**TERMINAL DE CONTENEURS
EN EAU PROFONDE**

LAURENTIA

**SOLS ET EAU SOUTERRAINE
PRÉSENTÉ À L'AGENCE D'ÉVALUATION D'IMPACT DU CANADA
(AÉIC)**

SOLS ET EAU SOUTERRAINE

Figure 7-1 Parcelles de terrain à acquérir ou à reconfigurer

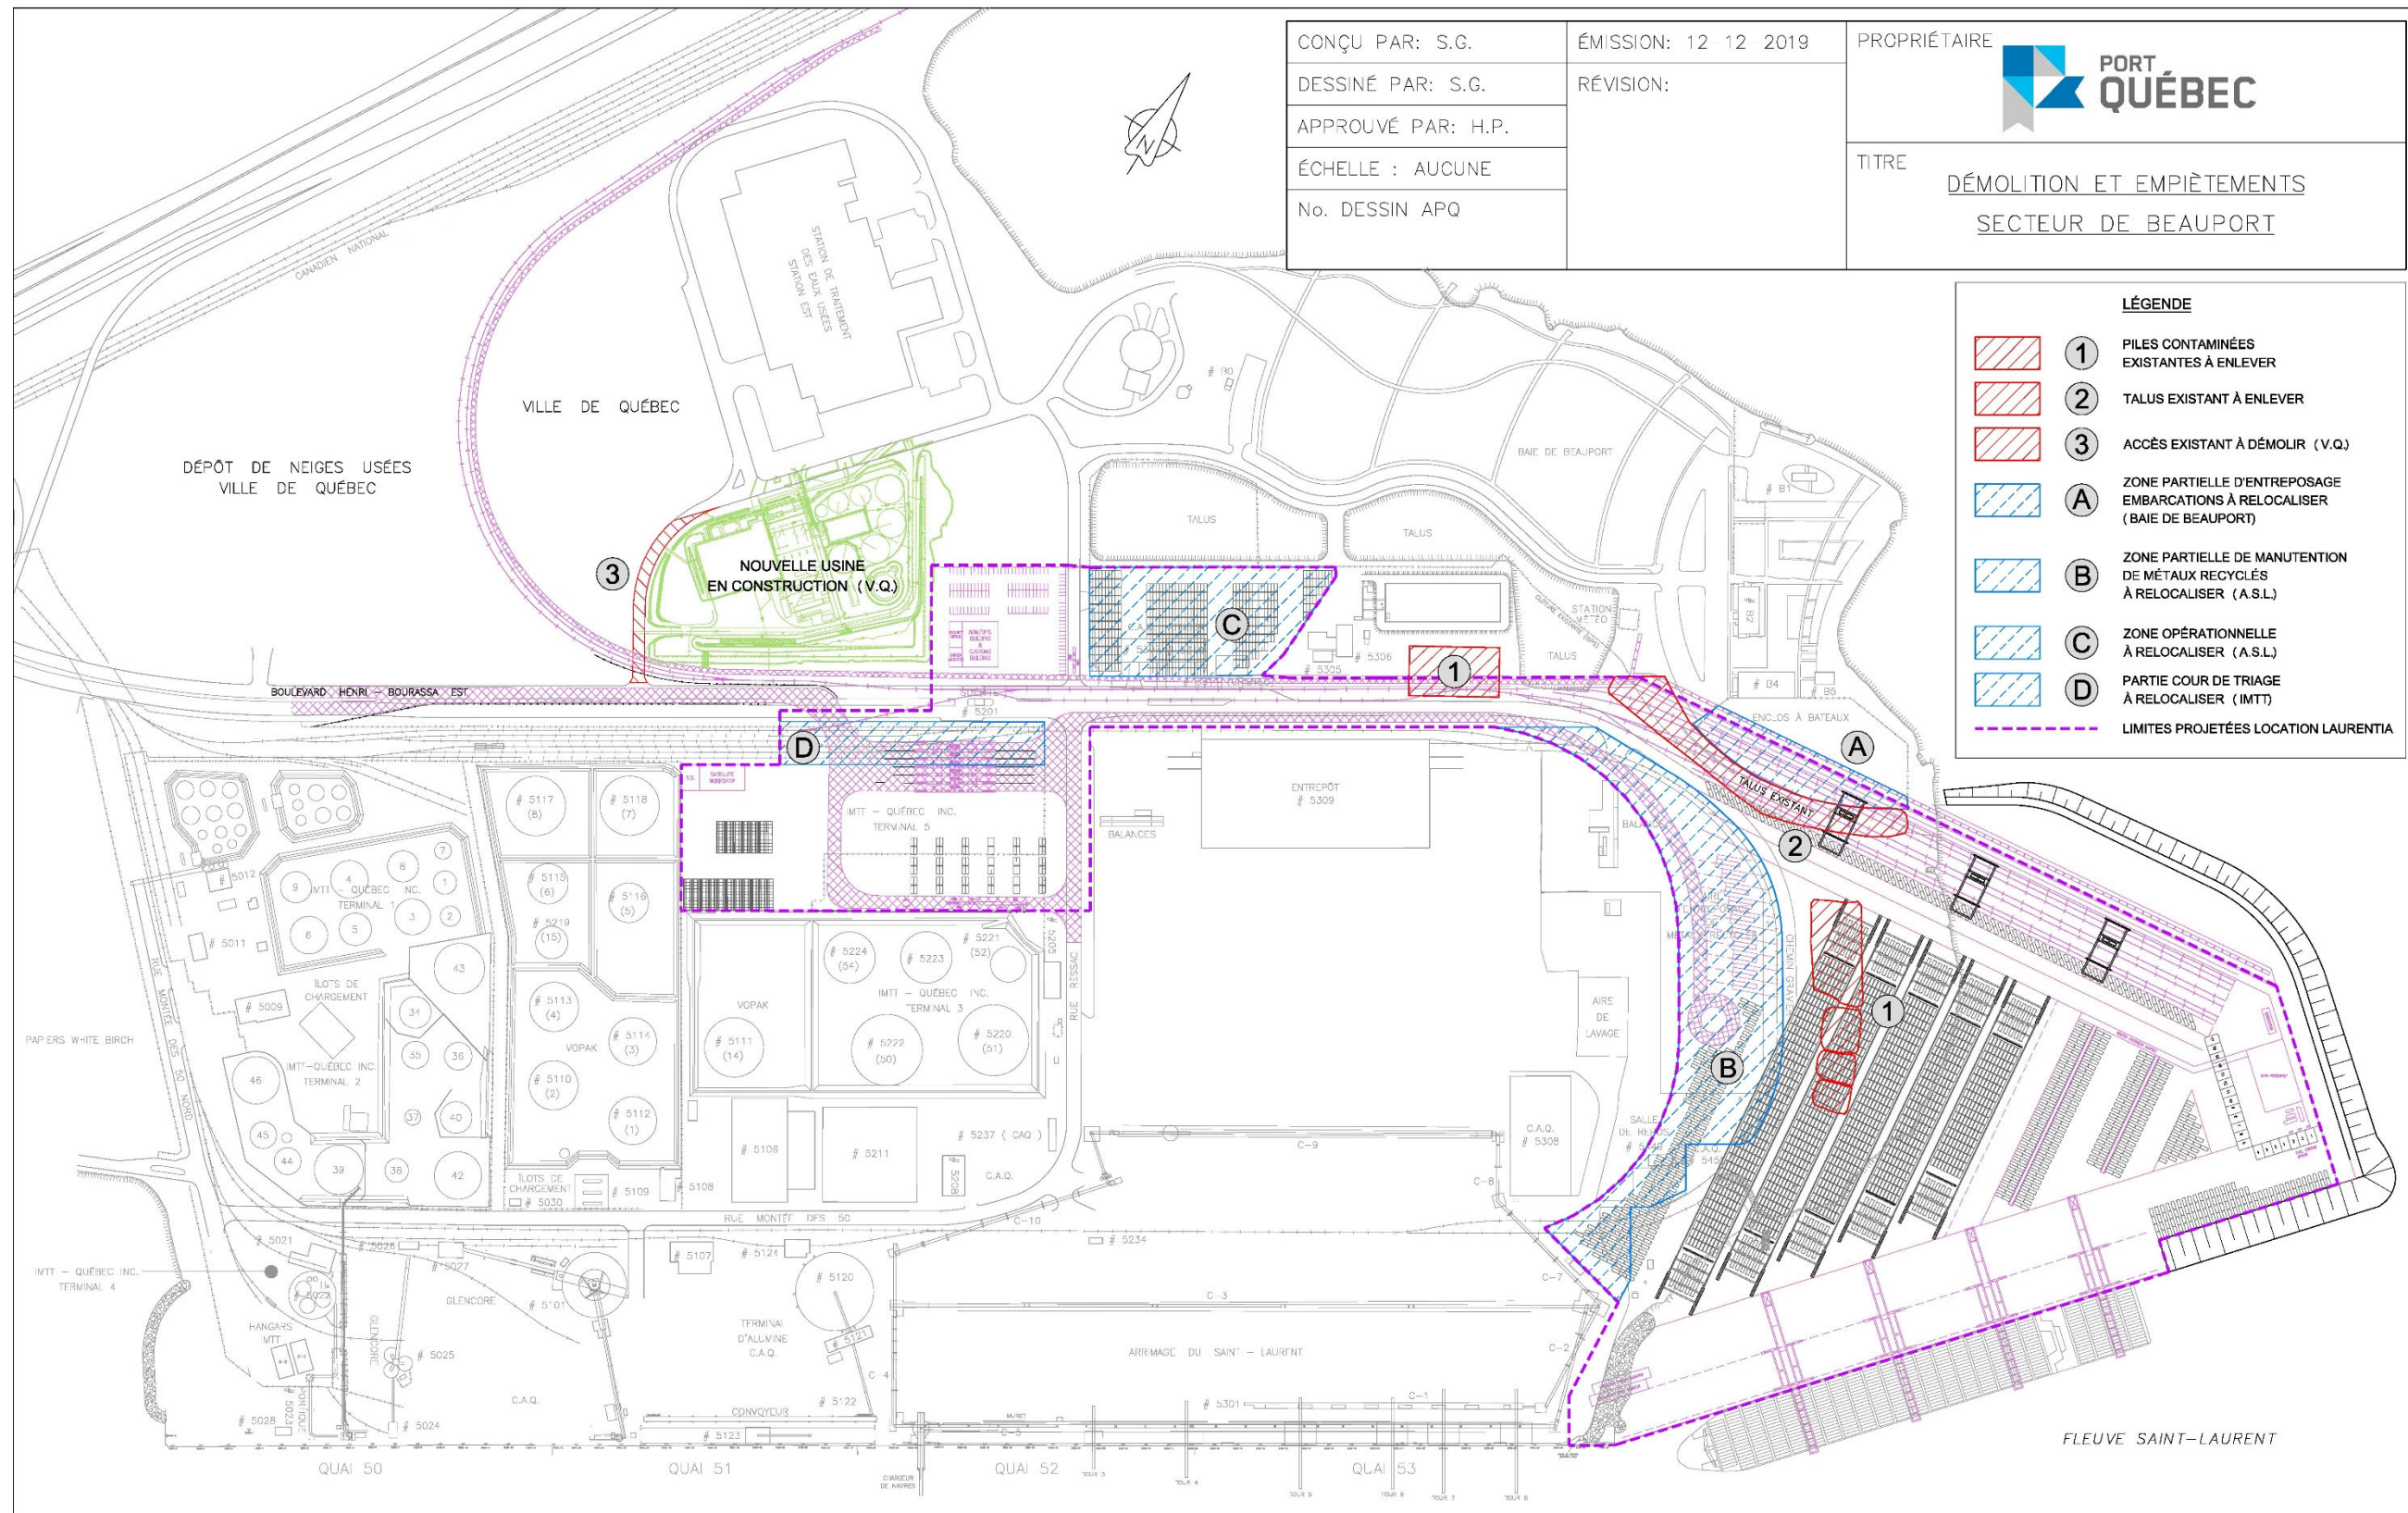
N° DE LA QUESTION	QUESTION	RÉPONSE
MP – 5a	Fournir les informations historiques sur la caractérisation des sols des piles et du talus.	Section 7.4.2.6 et annexes E à G
MP – 5b	Décrire la structure interne et la composition du talus existant. C'est-à-dire est-ce que le talus a été aménagé en tenant compte de la qualité des sols? Si oui, décrire sa structure interne? Décrire également la qualité des sols qui s'y trouvent, incluant les résultats analytiques. Détailler au besoin à l'aide d'une carte ou d'un plan.	Section 7.4.2.6 et annexe F
MP – 5c	Fournir le résultat des caractérisations des sols qui ont été récemment réalisés (printemps 2020).	Section 7.4.2.6 et annexes E à G
MP – 5d	Préciser la méthodologie qui sera retenue pour acquérir de nouvelles données sur la qualité des sols excavés des piles et talus et le moyen par lequel ses données seront partagées, préalablement à la phase de construction.	Section 7.4.2.6 et annexes E à G

- Pile 1 (ou pile 1 au nord sur figure 7-1) (Englobe, 2020f): Empilement d'environ 20 000 m³ localisée au nord de l'intersection du boulevard Henri-Bourassa. La contamination est

- Talus végétalisé (aussi identifié pile 2 (talus existant) sur figure 7-1) (Englobe, 2020g): Empilement (talus stabilisé par la végétation) d'environ 19 600 m³ séparant les zones industrialo-portuaire et récréotouristique de la baie de Beauport. La contamination est principalement associée à une problématique reliée aux hydrocarbures pétroliers C₁₀-C₅₀, HAP et métaux à des concentrations essentiellement situées dans la plage « A-B » du MELCC. La signature chimique des différents échantillons de sols demeure relativement semblable, ce qui nous permet de conclure à une certaine homogénéité de l'empilement composé principalement de sable et gravier. Le rapport complet est disponible à l'annexe F.

- Piles 2 et 3 (ou pile 1 à l'est sur figure 7-1) (Englobe, 2020h): Empilement (formé de 4 piles toilées) d'environ 20 000 m³ localisé sur la plage portuaire. La présence de zinc à des concentrations parfois supérieures aux valeurs limites du *Règlement sur l'enfouissement des sols contaminés* (Q-2 r.18) constitue la principale préoccupation environnementale de ces sols. La signature chimique des différents échantillons de sols demeure relativement semblable, ce qui nous permet de conclure à une certaine homogénéité de l'empilement composé principalement de sable et gravier. Le rapport complet est disponible à l'annexe G.

Figure 7-2 Piles identifiées par l'étude de Mission HGE (2006)

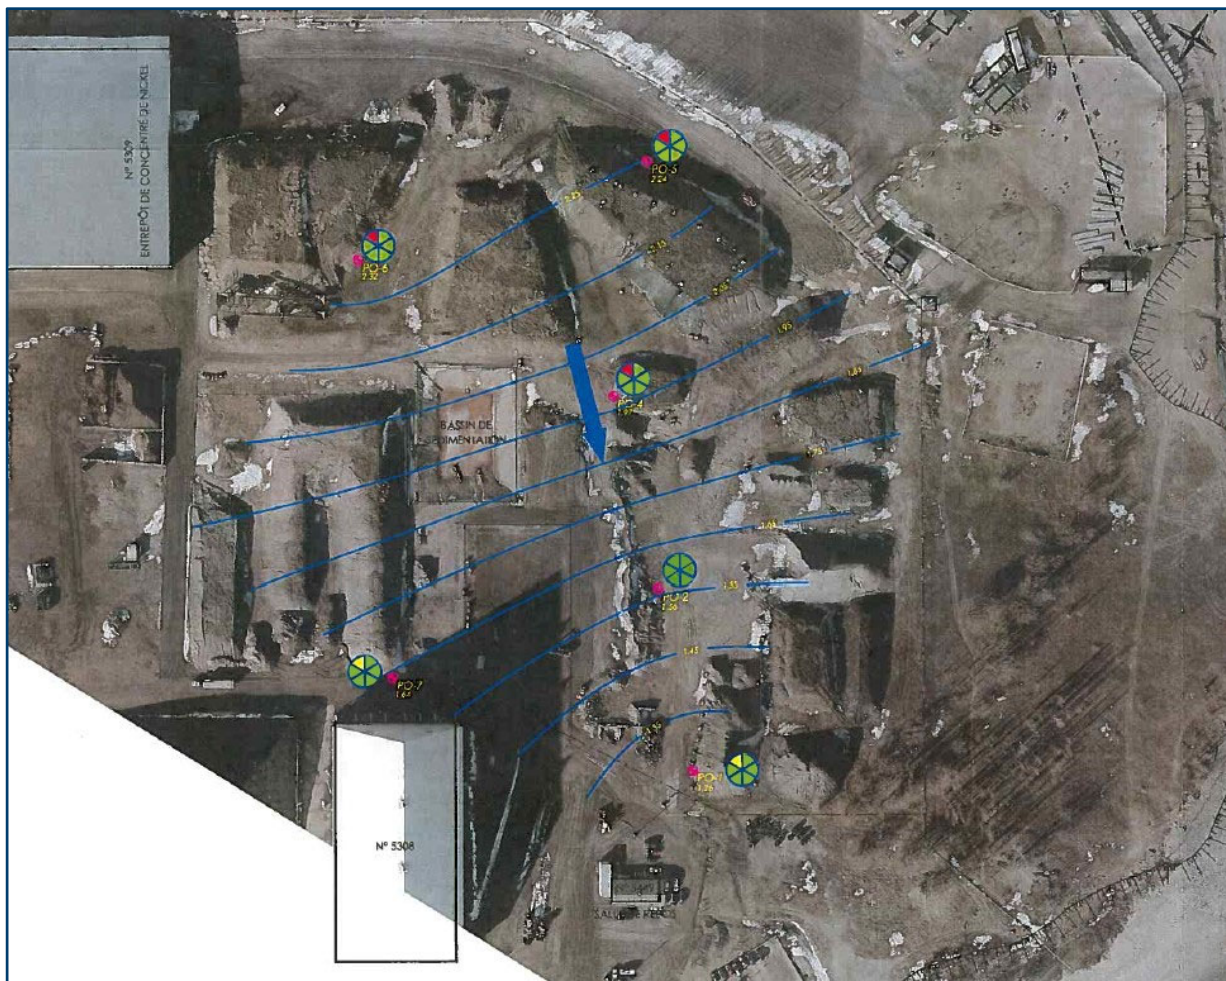
N° DE LA QUESTION	QUESTION	RÉPONSE
ACÉE-37	A) Clarifier et valider la correspondance entre le secteur du bassin de décantation des sédiments non contaminés projeté et la zone des travaux effectués en 2006 par Mission HGE. Clarifier si les piles de sols dont fait mention ce rapport correspondent aux piles de sols identifiées dans Akifer (2017). B) Dans la négative, fournir l'information pour décrire adéquatement ces piles, notamment leur emplacement, leur hauteur, leur étendue, leur volume, le degré de contamination des sols et la gestion qui sera faite ou qui a été faite des sols de ces piles (p.ex. si elles ont été déplacées).	Section 7.4.2.6

Le secteur du bassin de décantation des sédiments non contaminés projeté et la zone des travaux effectués en 2006 par Mission HGE ne correspondent pas. Les travaux de Mission HGE ont été réalisés dans un secteur situé plus à l'ouest. Les piles de sols identifiées par Mission HGE en 2006 ne sont pas les mêmes que celles décrites par Akifer (2017). Aucune information n'est disponible sur ces piles de

sols de 2006. Les photos aériennes démontrent que ces piles de sols n'étaient plus entreposées sur le site dès 2007 (figures 7-2 et 7-3).
